Demande d'autorisation environnementale au titre des ICPE

Création d'une unité d'extraction de liquides alimentaires végétaux

Saint-Denis de l'Hôtel (45)

NOTE EN REPONSE A L'AVIS DE LA MRAE

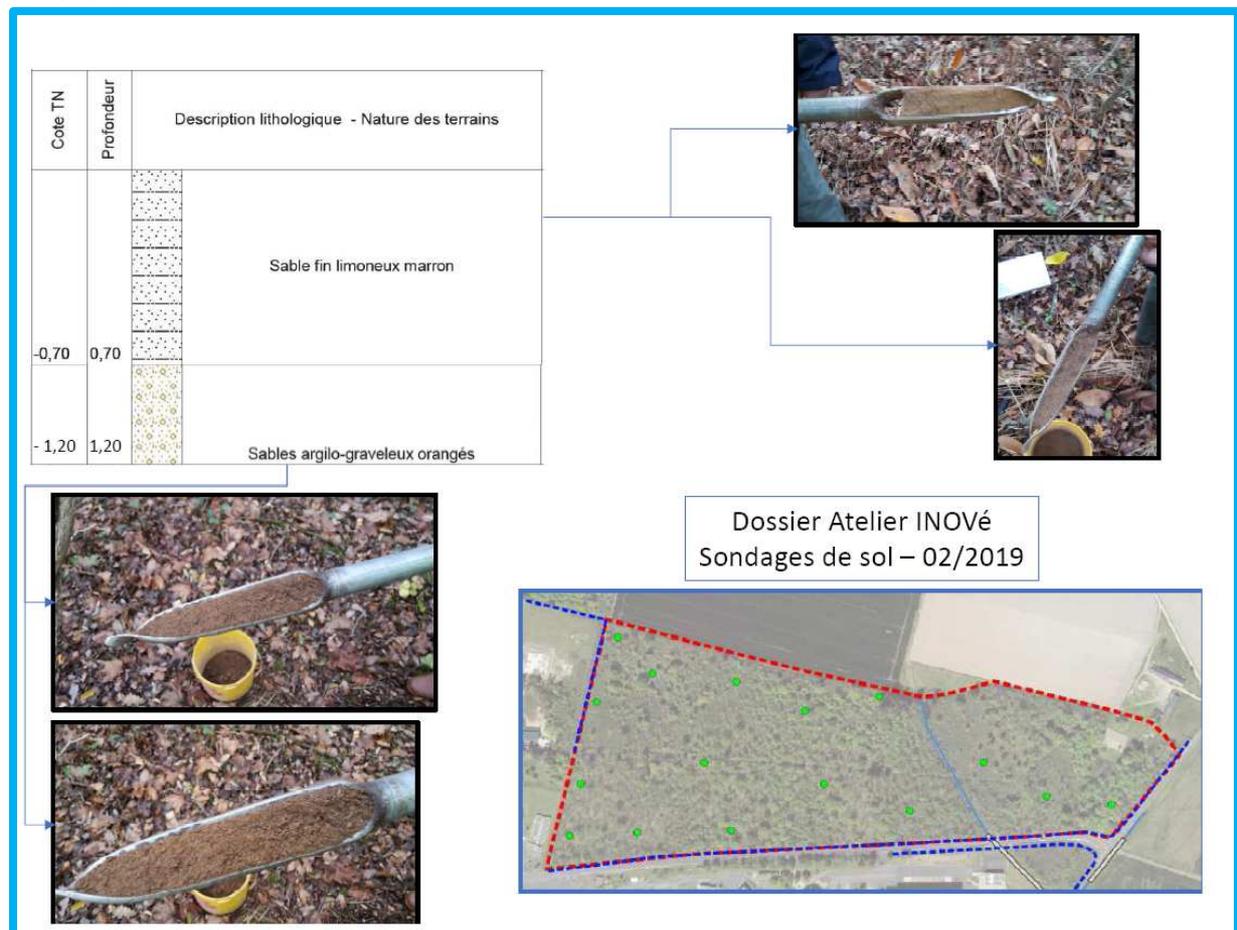
- 2- La Mission Régionale d'Autorité Environnementale préconise **qu'une analyse des sols et de la végétation aux alentours du fossé non permanent qui traverse la parcelle en vue de le caractériser ou non comme une zone humide**

Le recensement des espèces végétales présentes dans la zone et notamment de part et d'autres du cours d'eau (extrait ci-dessous)

« Critère végétation hygrophile

La zone d'étude abrite un boisement mixte de feuillus, principalement le Chêne pédonculé (*Quercus petraea*), le Châtaignier (*Castanea sativa*) et le Robinier faux-acacia (*Robinia pseudoacacia*). L'espace central et l'est sont principalement dominés par le Chêne pédonculé, tandis que le Robinier faux-acacia est dominant sur le secteur ouest. Cette co-dominance est bien visible sur la photo aérienne du fait des houpiers bien vert du chêne et du châtaignier qui contrastent avec le feuillage plus aéré du robinier. Les sous-bois sont diversifiés, dominés principalement par les graminées (de même que le cheminement transversal) comme la Houlque molle (*Holcus mollis*) ou la Canche flexueuse (*Deschampsia flexuosa*). Le site est traversé par un cours d'eau issu d'écoulements canalisés en amont de la zone étudiée. Le cours d'eau est relativement encaissé et rectiligne, bordé par une végétation buissonnante de fourrés de jeunes robiniers et d'un ourlet d'orties et de ronces.

❑ Aucune végétation de zone humide ou espèce végétale caractéristique de zone humide listée dans l'arrêté du 1er octobre 2009 ne présente de recouvrement supérieur à 50%. »

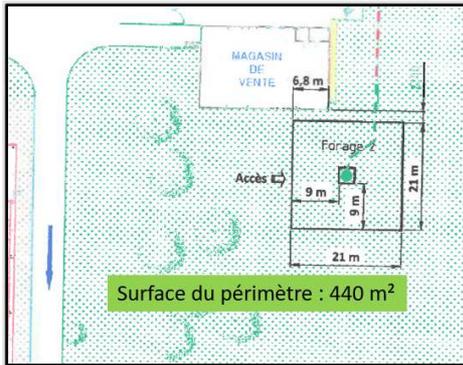
- 4-** La Mission Régionale d’Autorité Environnementale préconise **que l’inventaire des captages d’alimentation en eau potable soit complété dans le dossier par la présence des deux forages exploités par la laiterie de Saint-Denis de l’Hôtel et qui seront utilisés par le projet. Le dossier mentionne les périmètres de protection rapproché et éloigné de ces ouvrages ainsi que les mesures de protection prévues vis-à-vis de ces forages.**

La principale source d’alimentation en eau de l’établissement Laiterie Saint Denis de l’Hôtel est réalisée à partir de deux forages situés dans le périmètre de l’unité industrielle. Ces deux forages sont localisés sur le plan ci-après.
